***Document de réponse à l'avis MRAE de Corse sur
le projet de centrale photovoltaïque au sol sur le
territoire de la commune d'Olmèta di Tuda (Haute-
Corse)***

Avis MRAE n° 2024CORSE / PC 12

10/02/2025

Ce document reprend l'ensemble des demandes formulées par La MRAE en sa séance du 09 janvier 2025.

Figure 1. Tracé de raccordement probable (source : CORSICA SOLE)

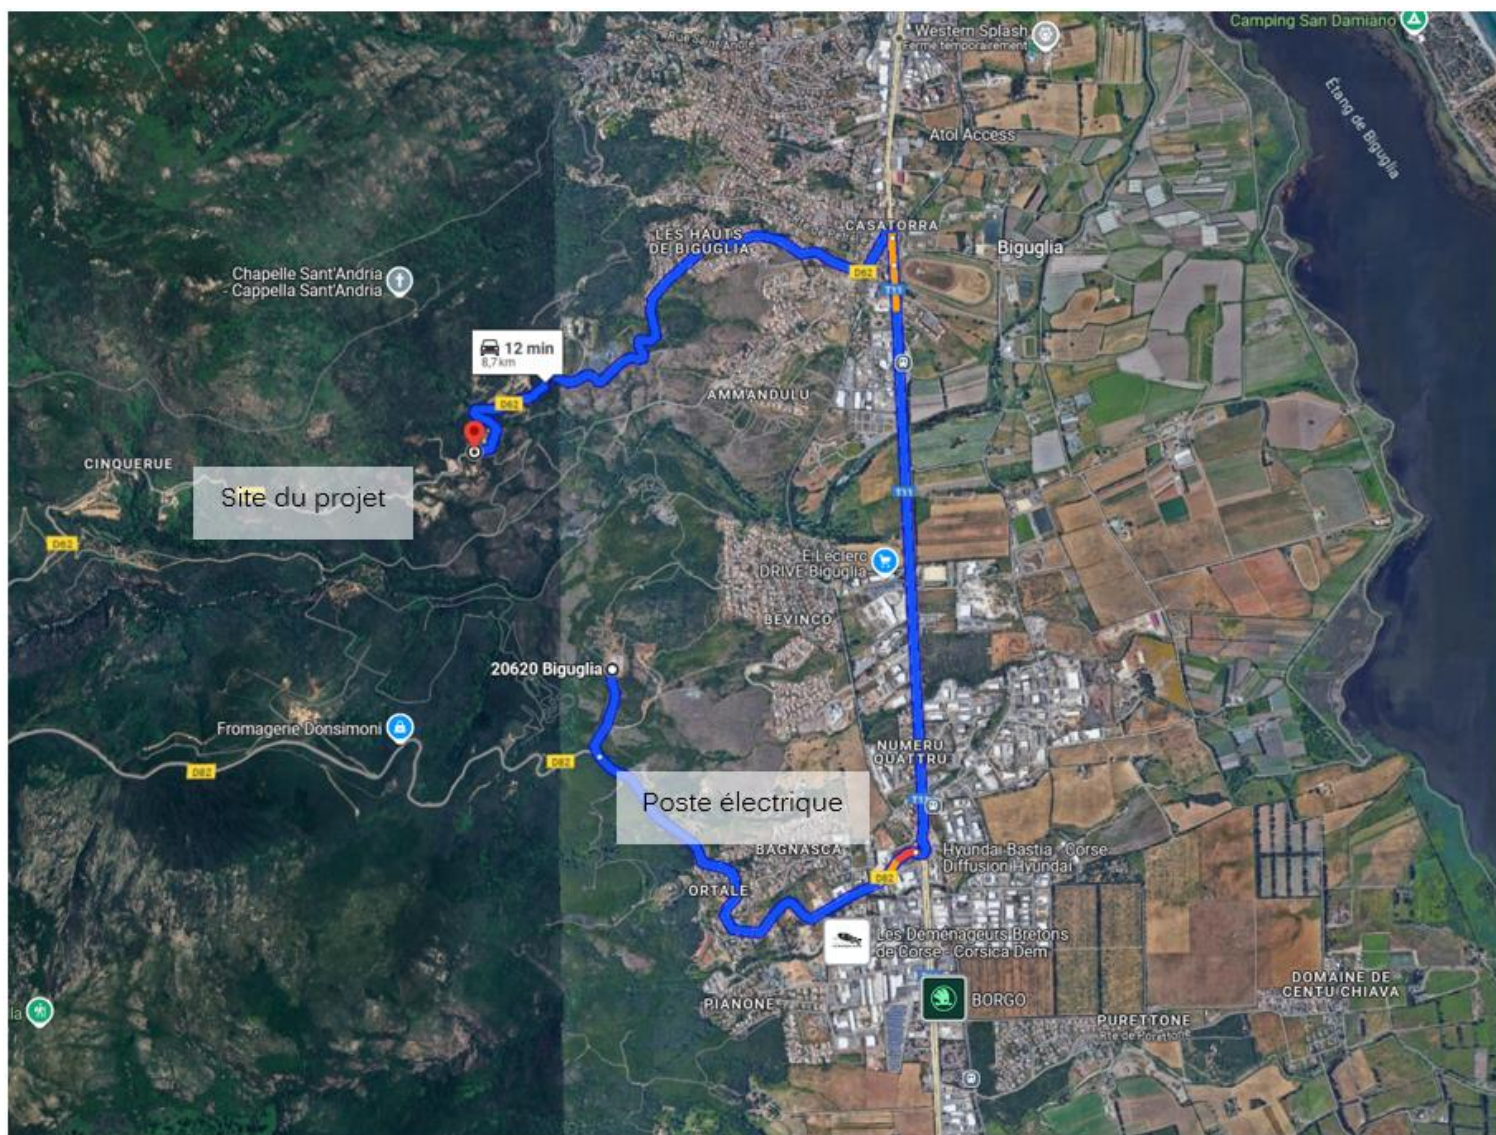
La MRAe recommande de compléter le dossier par l'analyse des incidences environnementales du raccordement au réseau électrique existant (incidences de la liaison électrique de raccordement et sur le poste source) et les mesures d'évitement et de réduction associées.

Tracé de raccordement :

Le projet a fait l'objet d'une demande de raccordement à laquelle EDF n'a pas encore donné de réponse. Néanmoins le tracé de raccordement le plus probable est celui représenté dans la figure ci-dessous. Il s'agit du tracé correspondant à la distance la plus courte entre le site du projet et le poste source électrique le plus proche, tenant compte d'une route déjà existante.

La doctrine de raccordement d'EDF est de prioriser les raccordements par tranchées le long des routes déjà existantes, sur des terrains déjà artificialisés, minimisant ainsi tout impact sur l'environnement. Dans ces conditions, aucun milieu naturel n'est pas impacté.

Il se peut que le tracé de raccordement soit plus court et se raccorde à la ZI de Tragone. Le tracé dépend de la solution technique retenue par EDF.

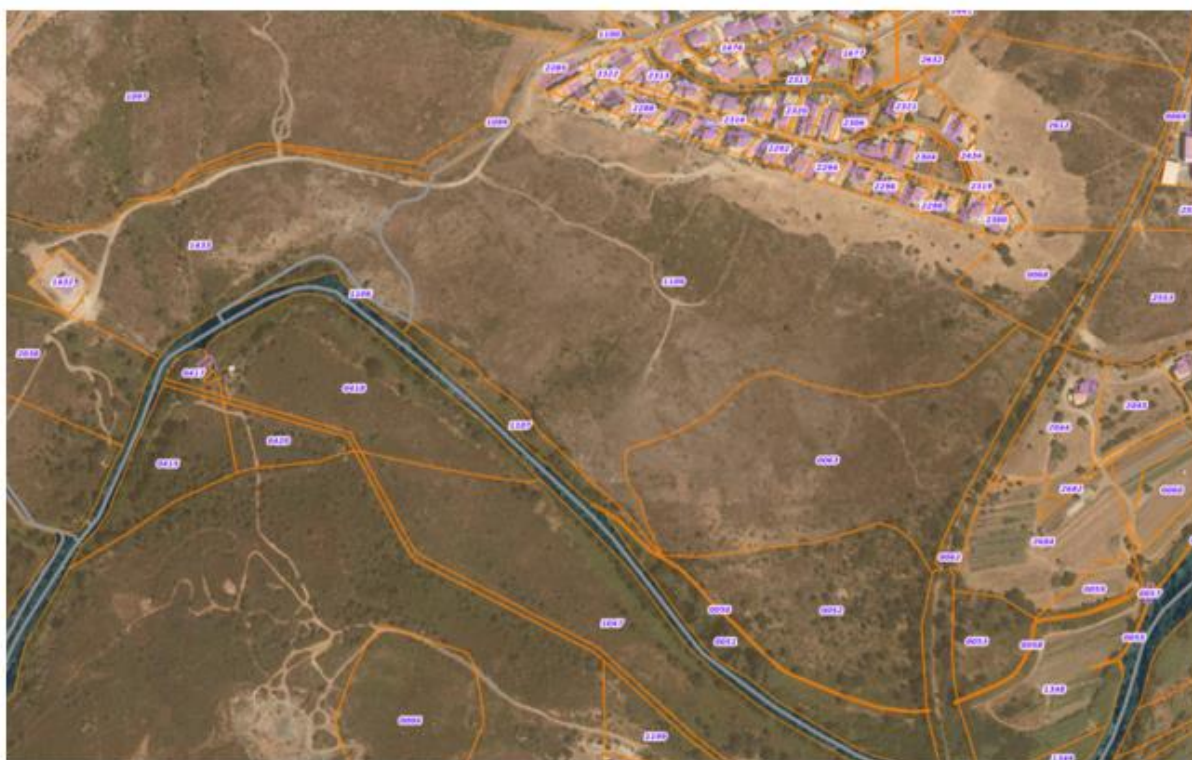
La MRAe recommande de revoir l'analyse de l'absence de sites alternatifs de moindre enjeu environnemental.

Site alternatif 3 : parcelle 1792 section B - commune de Biguglia

Superficie	14.2 ha
Spécificité	Terrain dégradé prioritaire à la CRE
Projet envisagé	-
Surface du projet envisagé	2.2 ha
Contrainte	Morphologie du sol incompatible, projet trop réduit et proposition commerciale refusée

- ⇒ Le site dégradé proche de notre projet est un « cas 3 » au sens du cahier des charges de la CRE (ancienne carrière). Cependant la morphologie du site, sa taille réduite et sa topographie rendent le projet impossible.

Figure 2. Itinéraires de prospections faune (dont avifaune) et emplacement des points d'écoute avifaune (source : ENDEMYS)

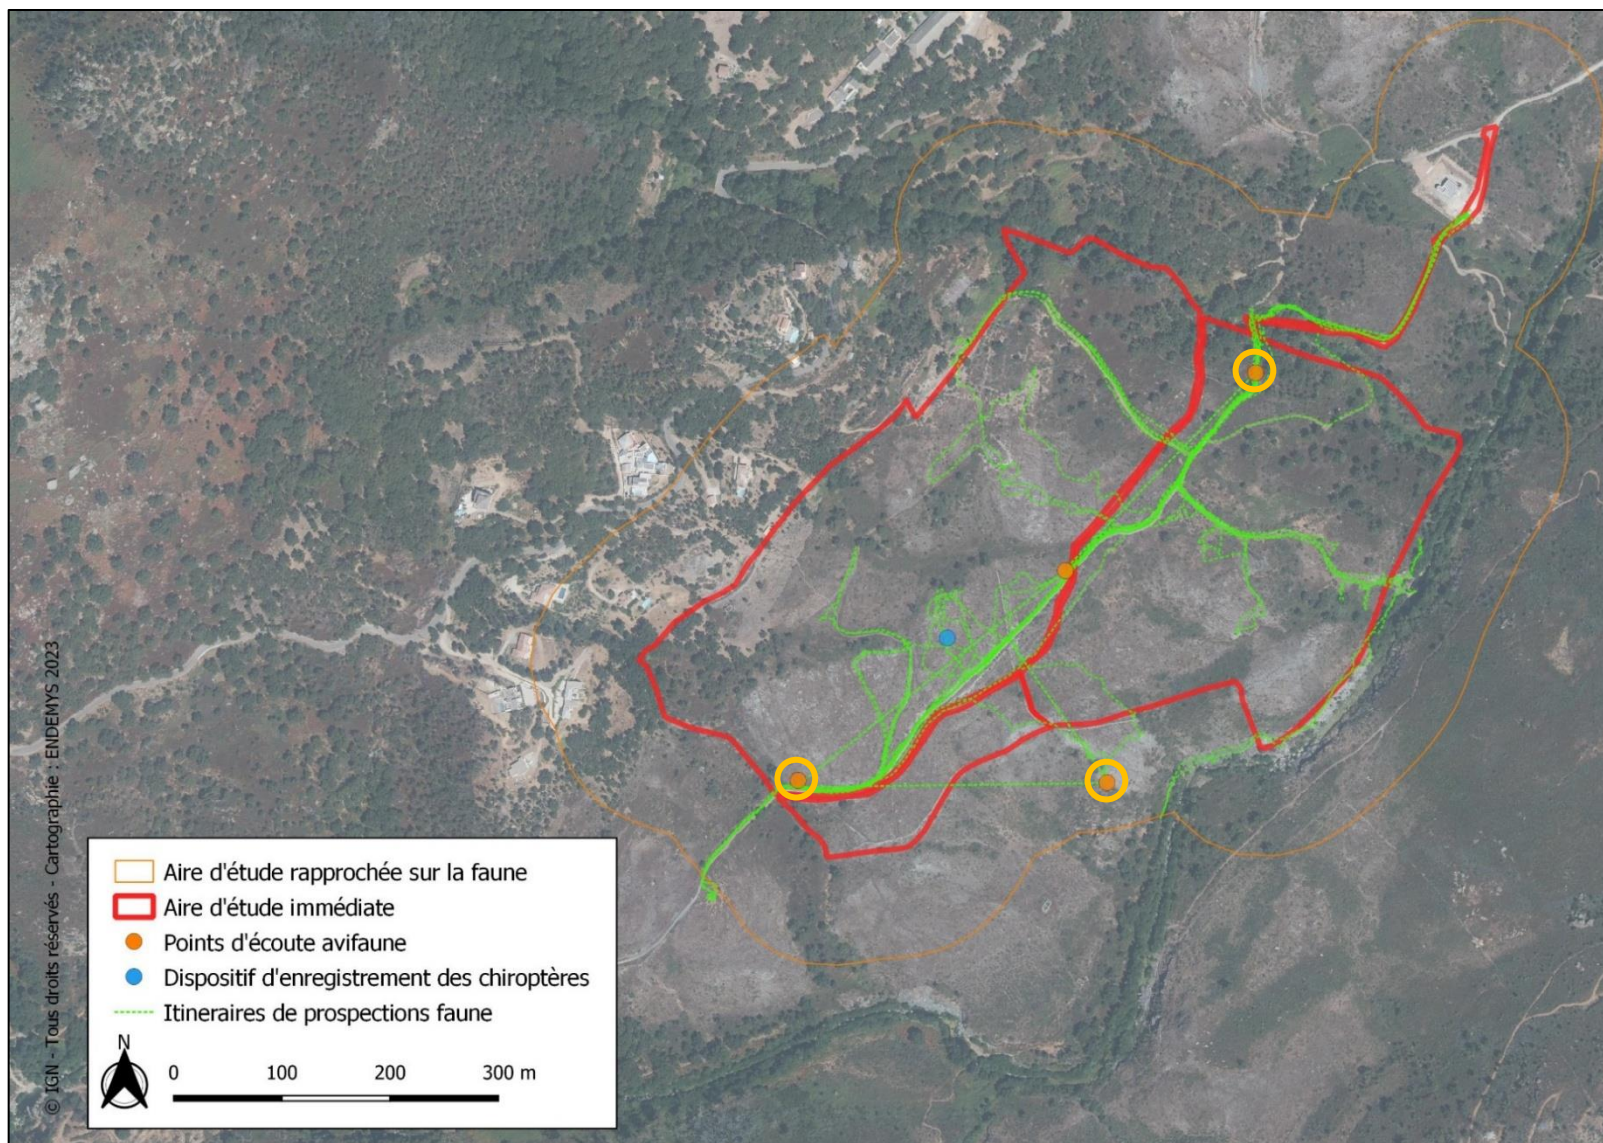
La MRAe recommande de compléter les inventaires proposés pour ce qui concerne l'avifaune, d'actualiser l'évaluation des incidences résiduelles du projet en fonction de ces compléments et de développer le besoin de mesures compensatoires (parcelles de compensation, mesures envisagées, modalités de suivi...). Elle recommande par ailleurs de requalifier l'évaluation des impacts sur les espèces amphibiennes

L'inventaire de l'avifaune nicheuse **diurne et nocturne** a été entrepris en appliquant la méthode des points d'écoute → **Trois points d'écoute ont été réalisés**. Le point d'écoute est un dénombrement de l'avifaune en un point où un observateur reste stationnaire pendant une durée de **20 minutes pour chaque point d'écoute**. Il note tous les oiseaux qu'il entend ou voit, posés ou en vol, pendant cette durée. Toutes les espèces sont notées, et on comptabilise les contacts d'individus différents. Il appartient à l'observateur de juger si deux contacts sont à attribuer au même individu ou à deux individus différents. Des jumelles 10×42 sont utilisées pour identifier un oiseau détecté. Les observations sont réalisées durant de bonnes conditions météorologiques. Les **points d'écoute sont répartis de façon à représenter l'ensemble des milieux** du site étudié (voir localisation sur la figure ci-dessous et présentée dans l'étude d'impact au chapitre 12.1.8.). **L'inventaire des oiseaux diurne sur les points d'écoutes est réalisé au cours de deux passages** sur chaque point d'écoute. Le premier passage a été réalisé tôt au cours de la saison (le **21 avril 2023**) afin de détecter les nicheurs précoces et un

Les inventaires sur les points d'écoute ont été complétés par des **inventaires diurnes et nocturnes le long de cheminements d'observation** (transects) **répartis de façon à représenter l'ensemble des milieux** du site étudié (voir localisation sur la figure ci-dessous et présentée dans l'étude d'impact au chapitre 12.1.8.). L'inventaire ornithologique le long de cheminements d'observation a été réalisé au cours de **trois passages diurnes : 21 avril, 23 mai et 13 juin 2023** et **deux passages nocturnes : 12 avril et 5 juillet 2023.** Ces dates permettent de recenser les nicheurs précoces et tardifs.

Plusieurs espèces de rapaces patrimoniaux sont susceptibles de fréquenter le site d'étude. Le site est prospecté à la recherche des rapaces nicheurs dans le but : d'inventorier les espèces présentes, d'enregistrer leurs voies de déplacements, et de cartographier dans la mesure du possible la localisation des couples cantonnées. Le protocole consiste à réaliser des observations **à partir des points d'écoutes** présentés ci-dessus et **le long de cheminements d'observation (transects) répartis de façon à représenter l'ensemble des milieux** du site étudié (voir localisation sur la figure ci-dessous et présentée dans l'étude d'impact au chapitre 12.1.8.). **La recherche des rapaces a été réalisée au cours de trois passages : le 21 avril, 23 mai et 13 juin 2023.**
